Для визуализации вида дефекта – шелушение клея. Предлагаю следующее ранжирование: 1-2 – первый сорт; 3-? (я бы отнес к первому сорту); 4-5 – скоба НК.

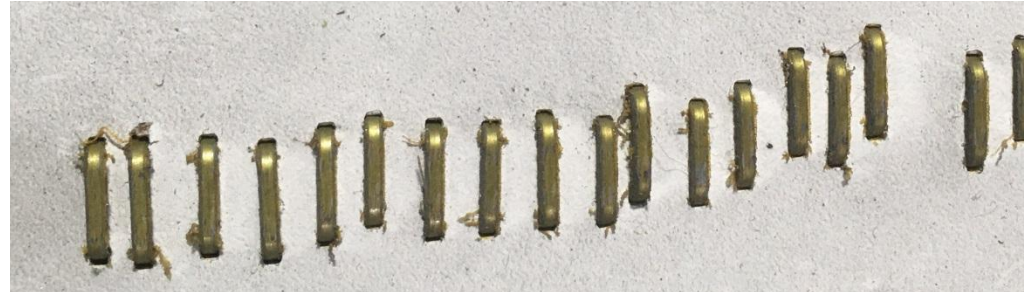
1. Скобы без шелушения.

2. Скобы с незначительными следами клея.

3. Скобы с шелушением по единичным ниткам (1-2 шт. в кассете).

4. Скобы с шелушением клея.

5. Скобы с сильным шелушением клея.
